**Avis de la Mission Régionale d'Autorité environnementale (MRAe)
de Nouvelle-Aquitaine sur le projet de mise en compatibilité
par déclaration de projet du plan local d'urbanisme (PLU)
de la commune de Saint-Pey de Castets (33) relatif à un projet
de parc photovoltaïque flottant et au sol**

n°MRAe 2021ANA52

dossier PP-2021-11151

Porteur du Plan : communauté de communes de Castillon-Pujols

Extrait du zonage avant (en haut) et après (en bas) la mise en compatibilité du PLU (source : rapport de présentation p.190)

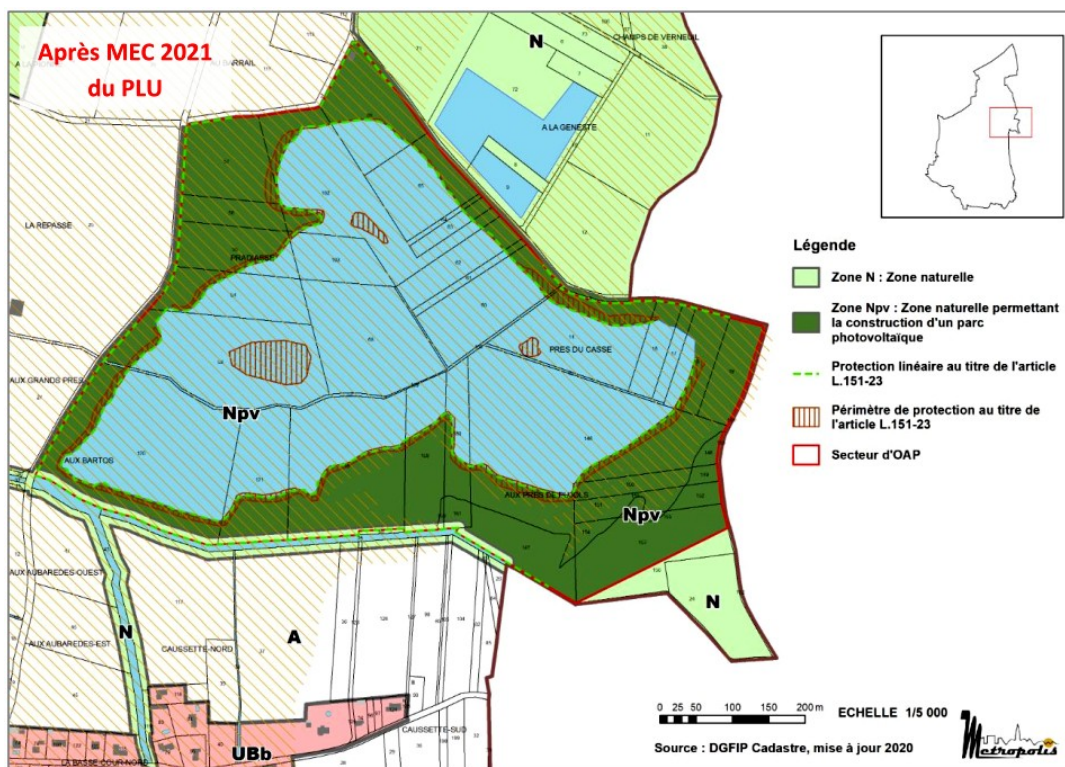
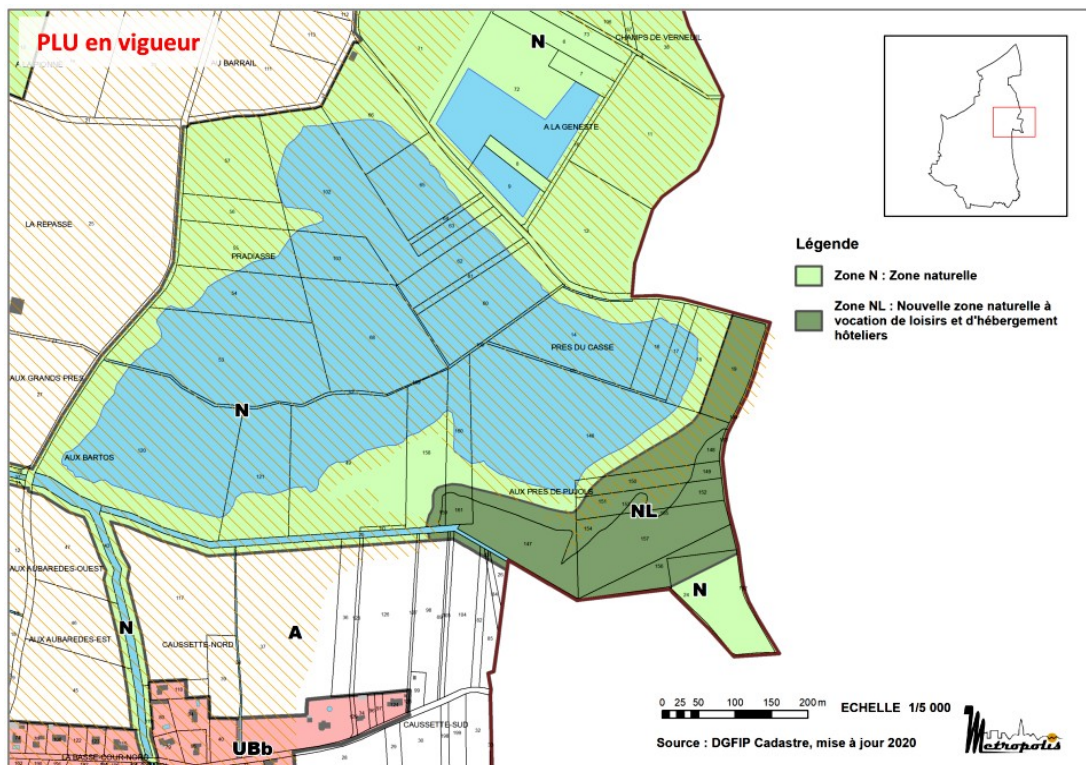
La procédure de mise en comptabilité prévoit ainsi le reclassement d'une zone naturelle N (35,28 ha) et d'une zone naturelle d'hébergements légers de loisirs NL¹ (6,58 ha) en un secteur Npv (41,86 ha) dédié aux installations d'énergie renouvelable de type photovoltaïque.

La MRAe recommande enfin de compléter le règlement de la zone Npv en précisant certaines dispositions relatives à l'implantation du projet sur le plan d'eau, notamment en fixant un taux de recouvrement maximum de la superficie du lac par les structures flottantes des modules photovoltaïques.
